Assunto **Fwd: Fwd: Pedido de Esclarecimento (PR nº 012/2022 - SAAE PIRACICABA / SP)**

Venho por meio desta, solicitar o esclarecimento do **Pregão Presencial nº 012/2022 – SAAE PIRACICABA / SP.**

É solicitado no **TERMO DE REFERÊNCIA – ITEM 01**

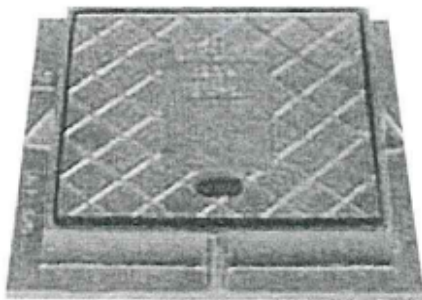
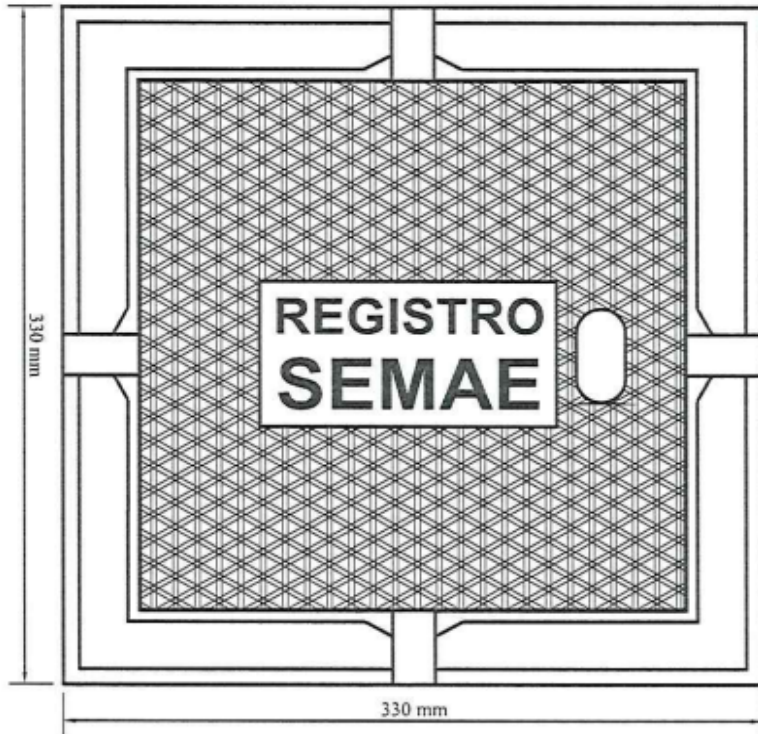
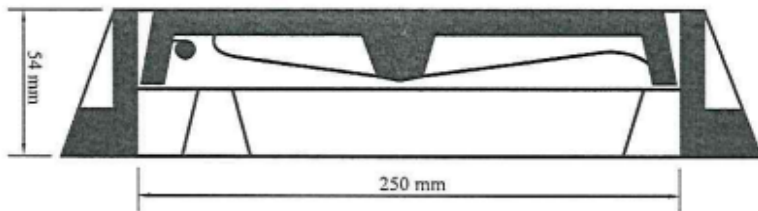
2) Poderiam nos fornecer FOTO / DESENHO TÉCNICO do TAMPÃO que consta no almoxarifado?
Conforme Termo de Referência:

*Resposta: Não atende, pois o solicitado é **330 MM X 330 MM X 54 MM**, MASSA 19 KG.*
